Austauschlösung Aufsatztürband Gen. II gegen Gen. III
 an montierte und aufgespreizte Befestigungsdübel mit Hilfe einer Reduzierhülse

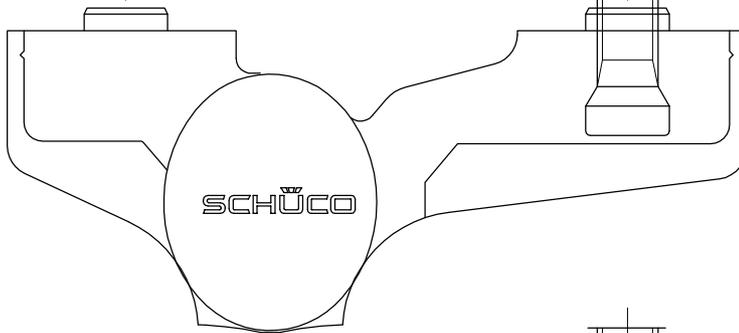
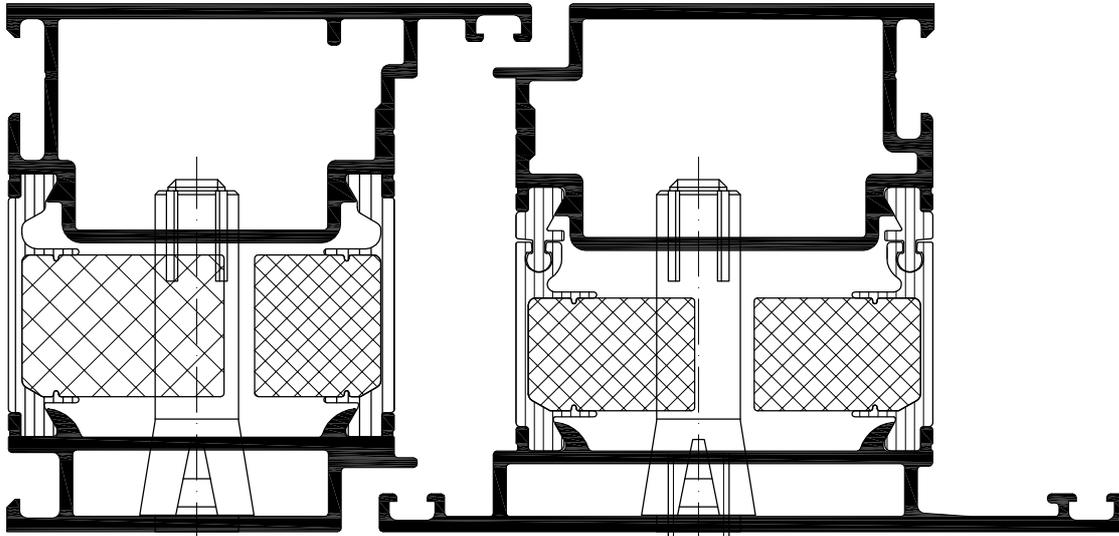
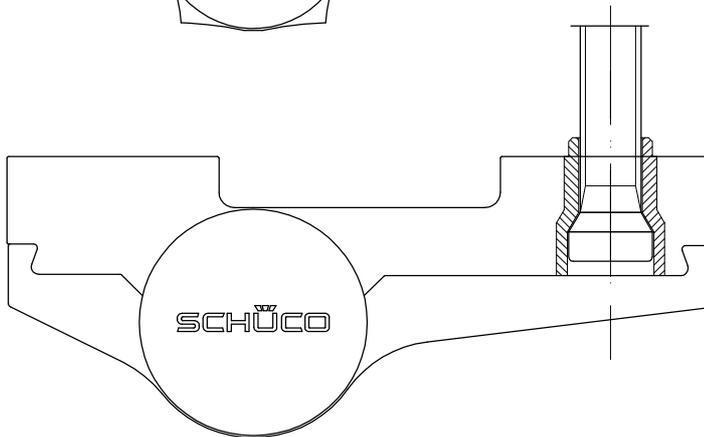
Aufsatztürband Gen. II
 mit Kegelbuchse für
 Befestigungsdübel mit
 Sonderkopfschraube

Aufsatztürband Gen. III
 mit Reduzierhülse
 Art.-Nr. 240317 für alte
 Sonderkopfschraube
